**CANNES
PAYS DE
LÉRINS**

Instruction des dossiers réglementaires relatifs à la création d'un ouvrage de ralentissement dynamique des crues de la Frayère – Carimaï

Réponse aux observations des services de l'Etat Risque inondation et sécurité des ouvrages hydrauliques

Novembre 2025

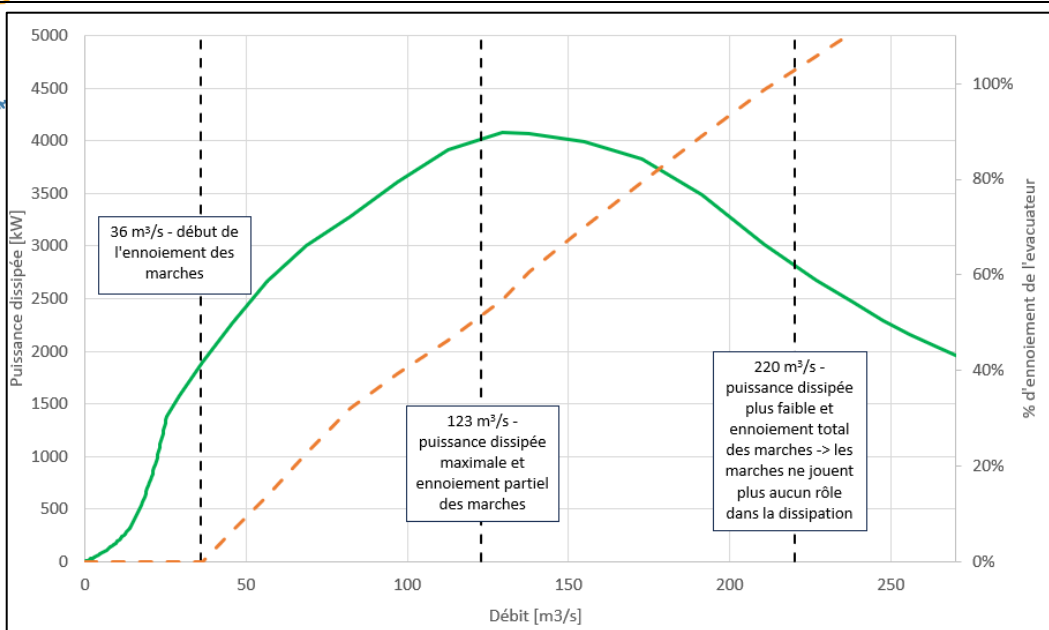
Cette étude comporte une modélisation hydraulique 3D pour les débits de 36 m³/s et de 123 m³/s. L'intérêt de ces modélisations est limité sachant qu'aucun des deux débits ne correspond à une crue de référence.

Le pétitionnaire complète cette étude par la modélisation de la crue de protection laminée (29 m³/s) et la crue exceptionnelle (220 m³/s).

Pour rappel, l'objectif de la modélisation 3D est de caractériser les écoulements sur l'évacuateur de crue de l'ouvrage. Pour cela il est nécessaire de sélectionner des débits qui sont dimensionnants vis-à-vis des écoulements sur les marches d'escalier (indépendamment de leurs caractères réglementaires).

Les deux débits choisis pour cette modélisation ont été sélectionnés afin de caractériser au mieux le fonctionnement de l'évacuateur de crues dans des conditions les plus contraignantes possibles (vis-à-vis des conditions d'écoulement sur les marches d'escalier), c'est-à-dire :

- 36 m³/s qui permet de modéliser un écoulement sur l'ouvrage sans ennoisement de l'évacuateur (limite d'ennoisement de la première marche) ;
- 123 m³/s qui permet d'avoir une puissance à dissiper par l'ouvrage la plus élevée possible, tout en ayant un ennoisement partiel des marches.

Ainsi, la modélisation de la crue de débit 220 m³/s de crue ne présente pas d'intérêt car :

- La puissance à dissiper est beaucoup plus faible qu'à 123 m³/s ;
- L'évacuateur est complètement envoyé par l'aval, la ligne d'eau aval est au-dessus de la crête du seuil, les marches d'escalier ne jouent donc aucun rôle dans cette configuration ;

Un débit de 29 m³/s ne présente pas d'intérêt particulier car moins contraignant que 36 m³/s.

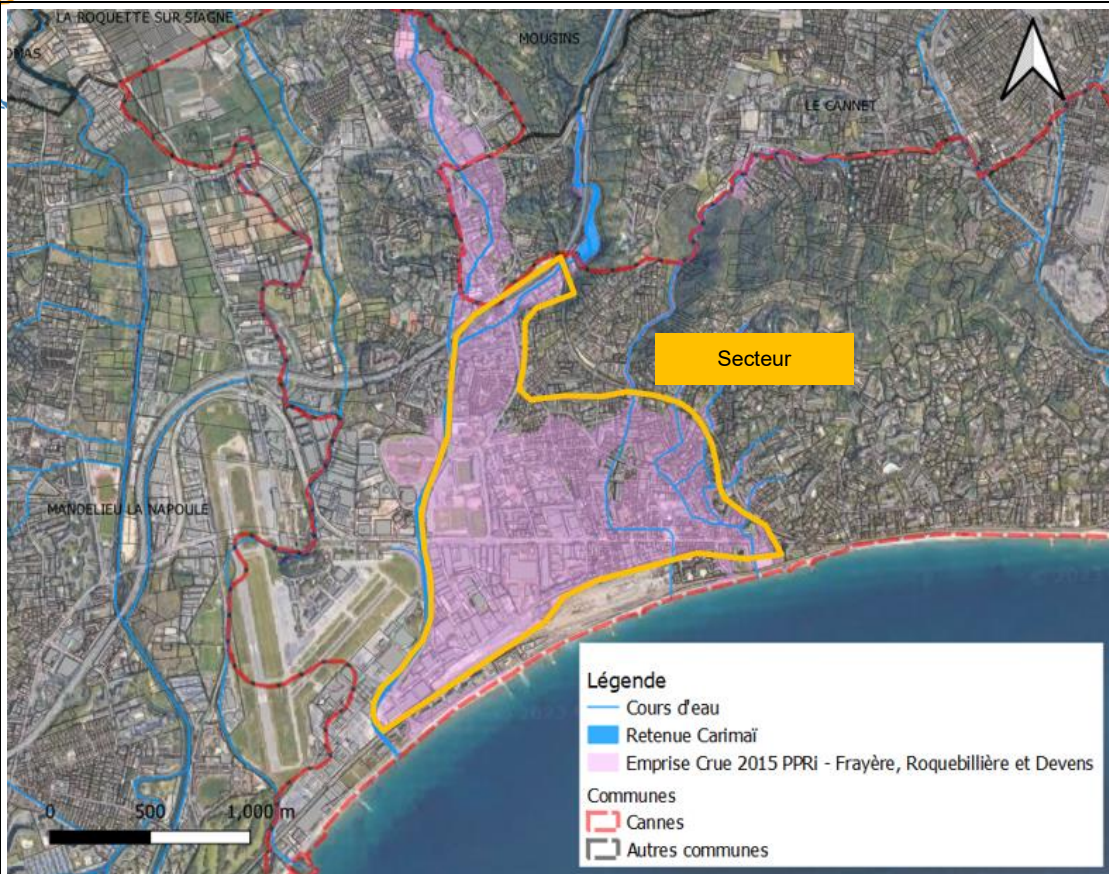
Le pétitionnaire complète son étude de danger par une description précise du dispositif d'auscultation prévu sur le barrage (description générale insuffisante au paragraphe 3.1.1 du document d'organisation) et le bureau d'étude agréé se positionne sur sa suffisance et sa pertinence.

Le dispositif d'auscultation se limite à une sonde radar mesurant le niveau du plan d'eau amont, des repères topométriques sur le barrage en remblai et des spits de nivellement sur les ouvrages de génie civil. La présence de piézomètres pour mesurer le profil piézométrique au cœur du barrage ne nous paraît pas adapté car la plupart du temps le barrage est à sec et l'accès au barrage est complexe voire impossible en période de crue pour effectuer les mesures.

Le barrage sera équipé d'une sonde radar de niveau d'eau à l'entrée du pertuis, ainsi que d'une sonde en sortie du pertuis. Celles-ci permettront de relever et enregistrer la cote du plan d'eau, ainsi que de mesurer l'efficacité de l'écrêtement des crues. Un coffret sera mis en place en crête du barrage comprenant : le dispositif d'alimentation autonome (batterie) ; la centrale d'acquisition ; le système de télétransmission. Ce système peut être alimenté par panneau solaire.

Le bassin sera également équipé d'une échelle limnimétrique graduée du fond de la retenue jusqu'à la crête de l'ouvrage (22,80 m NGF).

Le dispositif d'auscultation sera complété par des repères topométriques en crête dans l'axe du barrage (5u en rive droite, 2u en rive gauche).

Des spits seront scellés sur la poutre du seuil du déversoir à raison de 7 unités réparties sur le linéaire du seuil ainsi que sur les bajoyers du déversoir (2 sur chaque bajoyer).

Exemple crue de 2015 sans ouvrage (à gauche) et avec ouvrage (à droite) :

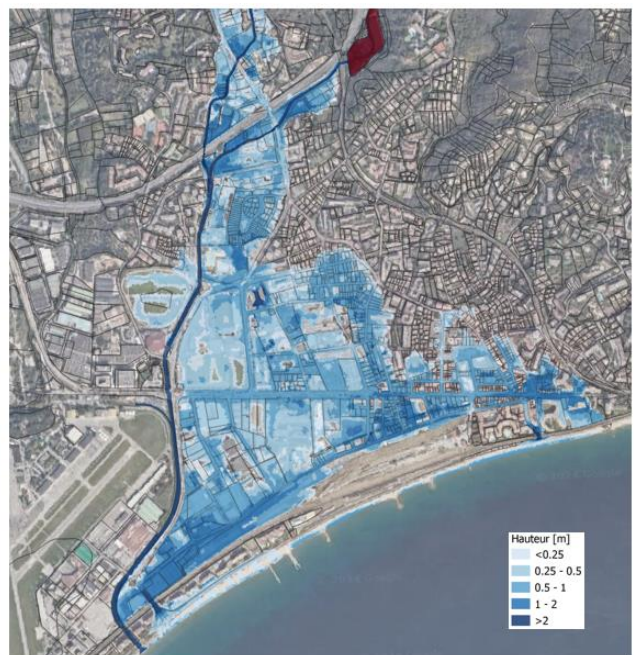
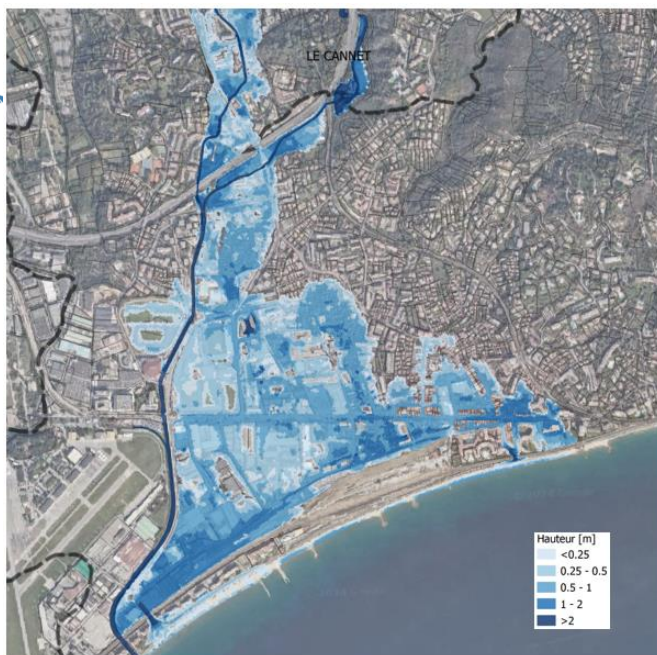
En application de l'article R.214-116 CE, le pétitionnaire indique les dangers encourus par les personnes en cas de crues dépassant le niveau de protection (scénario 2) pour l'amont, l'aval et au niveau de la retenue. Afin d'avoir une connaissance suffisante de l'effet du fonctionnement de l'aménagement hydraulique ou des conséquences aval de son dysfonctionnement, le pétitionnaire complète son dossier par une cartographie précisant l'emprise des zones géographiques concernées pour les différentes variantes des scénarii 1 et 2.

Les quartiers impactés en cas de dysfonctionnement (secteur Bocca à Cannes) sont les suivants (cf. page 13) :

Pour une crue dépassant le niveau de protection

En amont de la retenue, le plan d'eau reste dans l'emprise du bassin, il n'y a donc pas d'impact.

Pour le scénario 2 : il n'y a pas d'incidence sur l'exposition au risque en cas de dysfonctionnement, l'ouvrage étant transparent pour ces événements.

Pour le scénario 1, un dysfonctionnement entraîne une inondation similaire à l'inondation sans la présence de l'ouvrage étant donné qu'il n'y a pas d'écroulement.

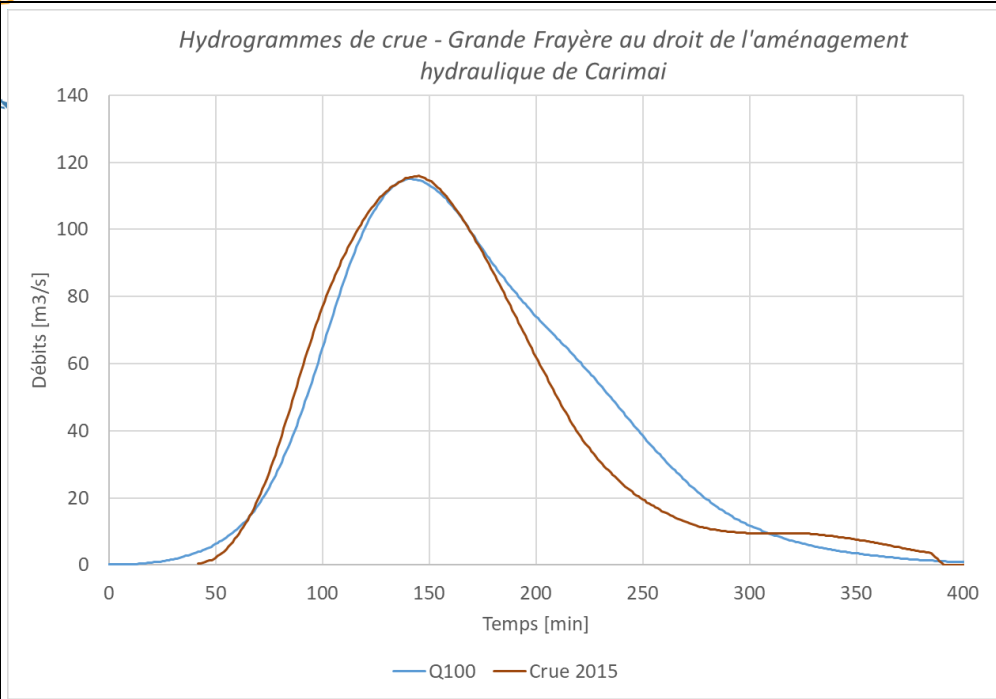
Seul un type de forme d'hydrogramme est considéré dans l'étude.

Compte tenu de la vocation d'écroulement des crues de l'ouvrage, il est essentiel que la variabilité de la forme des hydrogrammes de crues envisageables au droit de l'ouvrage soit discutée dans l'étude et évaluée en termes de périodes de retour.

Effectivement il est courant de comparer différentes formes d'hydrogramme selon les événements observés sur le bassin versant.

Cependant, la méthode consistant à faire varier la forme des hydrogrammes n'est valable qu'en cas de comparaison à des mesures réelles d'hydrogrammes de crue. Autrement il n'est pas possible d'évaluer si la forme de l'hydrogramme proposée est pertinente.

Dans le cas présent étant donné que la seule crue disponible pour comparaison est la crue de 2015 sur laquelle un débit de pointe a été évalué, le travail de comparaison des caractéristiques des hydrogrammes de projet a été fait sur base de cette crue :

A partir d'une comparaison des caractéristiques de l'hydrogramme de 2015 issu de la transformation pluie-débit calculée à partir des données de pluies radar PANTHERE mesurés lors de cet événement. La crue de 2015 a une durée caractéristique de 113 min et un volume de 872 000 m³, la crue centennale a une durée caractéristique de 128 min et un volume de 940 000 m³ (pour un débit de pointe quasi identique). Les deux hydrogrammes ont donc une forme très similaire. La figure suivante permet de visualiser les deux hydrogrammes de crues :

Aussi, l'ouvrage étant transparent pour les événements de dimensionnement (Q1000 et Q10 000), la forme et le volume de l'hydrogramme n'ont aucune influence sur le dimensionnement de l'ouvrage vis-à-vis de sa sécurisation, seul le débit de pointe est dimensionnant, ainsi l'ouvrage est bien sécurisé.
